„MEPHARED 2 - druhá etapa Kampusu Univerzity Karlovy v Hradci Králové – zhotovitel stavby“

VYSVĚTLENÍ, ZMĚNA NEBO DOPLNĚNÍ ZADÁVACÍ DOKUMENTACE XXXII

Vysvětlení zadávací dokumentace č. 32 ze dne 2. 12. 2022

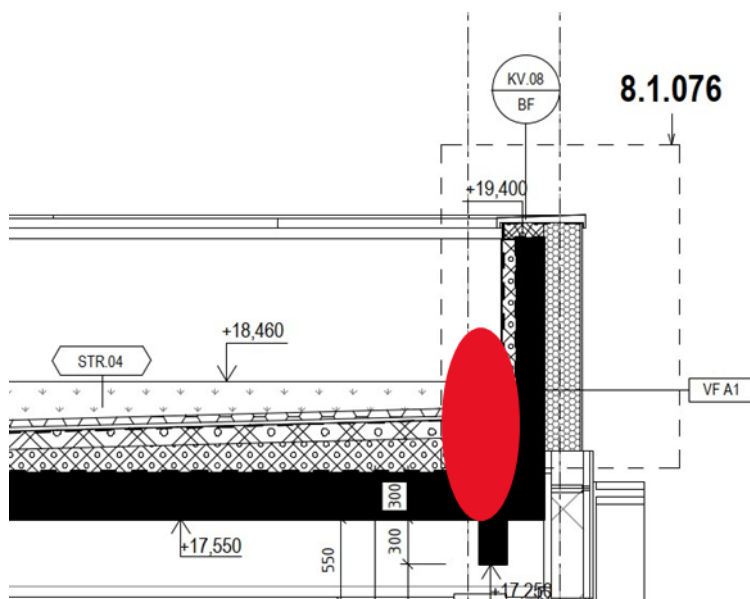
U skladby střechy „STR.18 Střecha přejezdu výtahů a technických místností“ je rozdílné zadání v části Skladby konstrukcí a Soupis prací. Žádáme o vyjádření, kterou skladbu máme ocenit.

Skladby konstrukcí:

STR.18	Střecha přejezdu výtahů a technických místností	STR001 STR002	Celková tloušťka:	
			Hydroizolační folie PVC-P tl min.1,5 mm, odolná proti UV záření, odolnost dle PBR (BROOFT3) - mechanicky kotvená sklovláknitá textilie 120g/m2	1,5 mm
			Tepelná izolace - EPS 150	60 mm
			Tepelná izolace - EPS 150 spádové klíny (2%)	min. 40 mm
			parozábrana - modifikovaný asfaltový pás s funkcí pojistné hydroizolace při výstavbě	5 mm
		STR012 PUP015	-upravený podklad - vyrovnaná železobetonová deska, penetrace	
			Celková tloušťka:

Soupis prací:

STR007	Separční vrstva z geotextilie 300g/m2	m2
	Provedení povlakové krytiny střeš do 10° fólií mechanicky kotvenou	m2
STR001	fólie hydroizolační střešní PVC-P mechanicky kotvená tl 1,5mm, odolná proti UV záření	m2
STR016	OSB/3 desky tl. 24mm (do vlhkého prostředí) - kotvené do ŽB atiky	m2
	Montáž izolace tepelné střeš plochých 1 vrstva rohoží, pásů, dílců, desek	m2
TIZ001	deska z polystyrénu XPS300kPa tl 60mm	m2
	Provedení povlakové krytiny střeš do 10° fólií	m2
STR017	parozábrana fóliová	m2
	Provedení povlakové krytiny do 10° nátěrem penetračním	m2
	lak penetrační asfaltový	t

Platí tabulka D.1.1_01_701_Skladby konstrukcí. Je upraveno v revizi R12 Soupisu prací s výkazem výměr BF a CB, které jsou přílohou č. 1 a č. 2 Vysvětlení zadávací dokumentace č. 33 ze dne 2. 12. 2022.

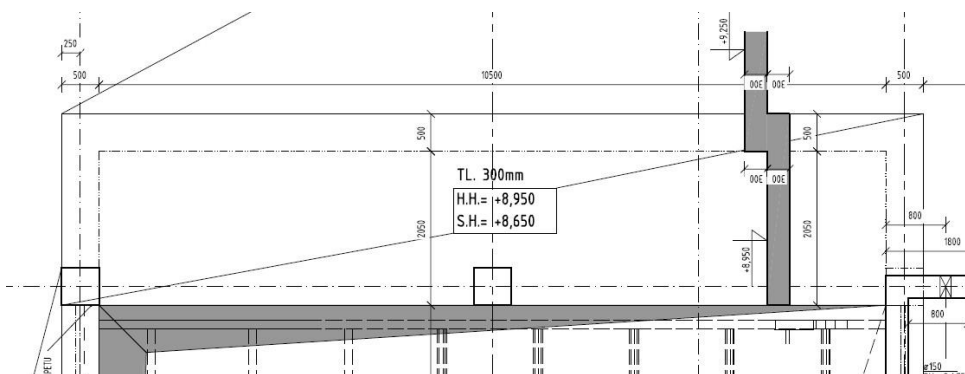
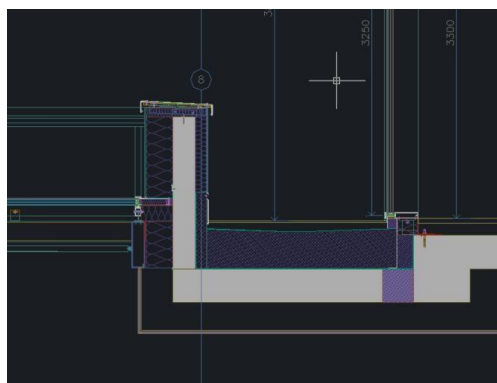
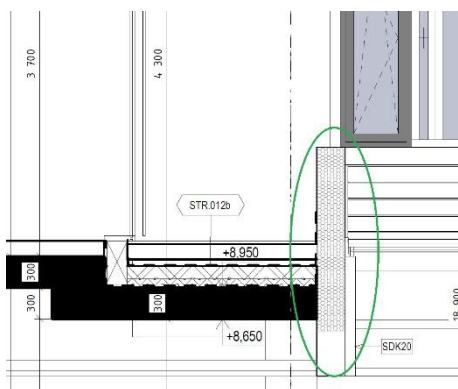
V D.1.1_01_706_Tabulka ostatních výrobků_R03 je položka OV.047S

OV.047S	BF	1PP	VNS-001	sanitární dělící příčky	490	2000	3
---------	----	-----	---------	-------------------------	-----	------	---

Ve výkazu výměr ale tato položka chybí. Žádáme o doplnění.

Platí tabulka D.1.1_01_706_Tabulka ostatních výrobků.

Je upraveno v revizi R12 Soupisu prací s výkazem výměr BF, který je přílohou č. 1 Vysvětlení zadávací dokumentace č. 33 ze dne 2. 12. 2022.

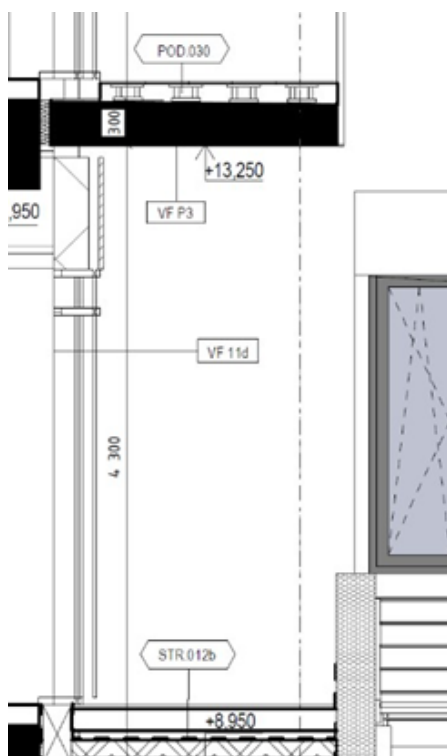
Dle TZ fasád je součástí opláštění i exteriérový podhled VF P3. Dle TZ fasád je to obklad z kompozitních desek. Dle tabulky skladeb konstrukcí se jedná o podhled lodžie – pohledový beton. Dle DI č.11 dotaz č.1 se jedná o omítku. Co platí? Žádáme o úpravu zadání.

Platí odpověď dle DI 11/1. Bylo opraveno v revizi R02 technické zprávy fasád D.1.1_01_002_TZ fasad, která byla poskytnuta v rámci Vysvětlení zadávací dokumentace č. 26 ze dne 22. 11. 2022.
